**AUTORIDAD NACIONAL DE LICENCIAS  
AMBIENTALES  
- ANLA –  
AUTO N° 005433  
(16 JUL. 2024)**

**“Por el cual se resuelven los recursos de reposición interpuestos contra el  
Auto 2714 del 26 de abril de 2024”**

Que mediante Auto 2714 del 26 de abril de 2024, se ordenó el archivo del trámite administrativo de solicitud de Licencia Ambiental Global para el proyecto “Área de Desarrollo Llanos 141” localizado en los municipios de Cumaral y Restrepo en el departamento del Meta, iniciado mediante Auto 8153 del 5 de octubre de 2023, presentado por la Sociedad ECOPETROL S.A. identificada con NIT. 899.999.068-1.

**Figura 4. Vía Nacional R-65.**

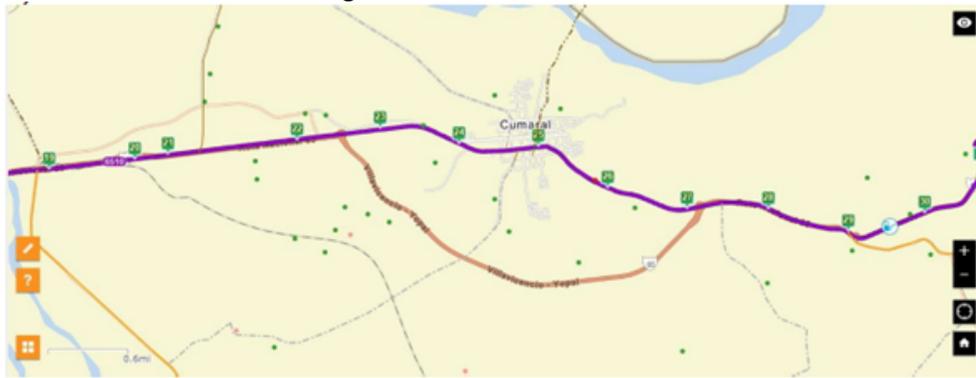
*Dicha variante modifica el trazado de la Ruta 65, desde la abscisa PR22+530 hasta la PR27+156, excluyendo el paso por el casco urbano de Cumaral que tiene las abscisas entre el PR24+522 y PR25+600 de la Ruta 65, como se presenta en la siguiente Figura (...).”*

A partir de lo anterior, se reitera lo siguiente: “De lo anterior, se concluyó: la vía descrita denominada “V1” dentro del EIA, empleada como límite del área de influencia física, corresponde a la variante Cumaral – Restrepo, ubicada entre las abscisas K20+000 y K25+000 (...), lo cual difiere de la respuesta dada por el Recurrente, debido a que se hace referencia al uso de la “vía nacional R-65” (...), la cual no hace parte del área de influencia del Proyecto, por lo tanto, se generan dudas respecto de lo inicialmente descrito y lo ahora indicado, conllevando a aumentar la incertidumbre sobre la posibilidad de la generación de situaciones de conflictividad social asociadas a su uso, las cuales, debieron considerarse en el análisis de lo solicitado.”

Finalmente, sobre la nomenclatura dada por el INVIAS, el Recurrente tiene razón en no poder modificar su nomenclatura, sin embargo, para efectos de la respuesta dada a la información adicional requerida por la ANLA mediante Acta 72 del 2023, no se dio claridad sobre si se hablaba de la vía nacional R-65 o su variante, generando así incertidumbre ya que la primera no hace parte del área de influencia del Proyecto en su totalidad; adicionalmente, es importante recalcar que esta Autoridad no es competente sobre el uso de las vías, este debe ser directamente acordado con el administrador de la vía y que en lo relacionado con la delimitación del área de influencia física o el uso que se le pueda a dar a las vías caracterizadas, no fueron aspectos de los cuales se tuviera incertidumbre por parte de esta Autoridad.

**Figura 7 Ejemplos incumplimiento de la unidad mínima cartografiable.**

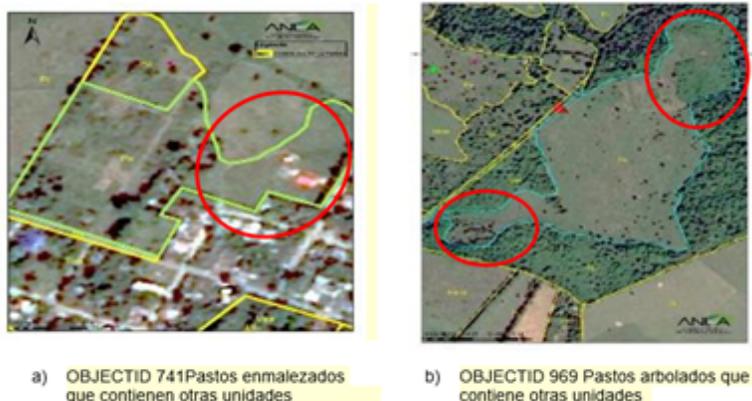
fondo respecto al mapa de coberturas, pues el mismo carece de integralidad, consistencia y coherencia en el 60,65% del área de influencia, repercutiendo directamente en la zonificación ambiental y de manejo.

**Figura 12. Inconsistencias en cuerpos de agua y base cartográfica**

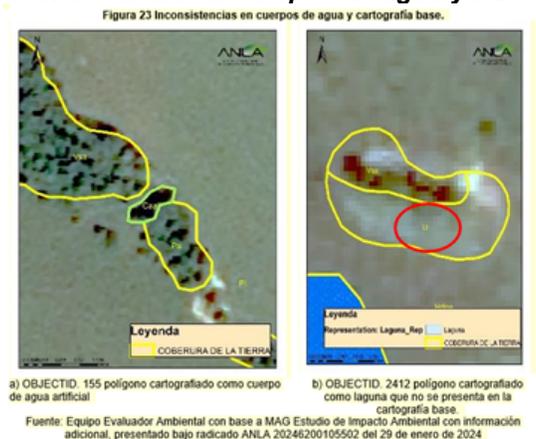
Con relación a los cuerpos de agua, si bien el Recurrente efectuó ajustes, que no se están desconociendo, aún se encontraron inconsistencias, que fueron señaladas en el concepto técnico 2554 del 26 de abril de 2024, por lo tanto, se destaca que, aunque el Recurrente afirma “estos cuerpos de agua se consolidaron en la base cartográfica en las siguientes capas: Jaguey\_R, Laguna y Otros\_Cuerpos\_Agua”, existen inconsistencias entre la base cartográfica y los cuerpos de agua, tal y como se presenta en la siguiente figura:
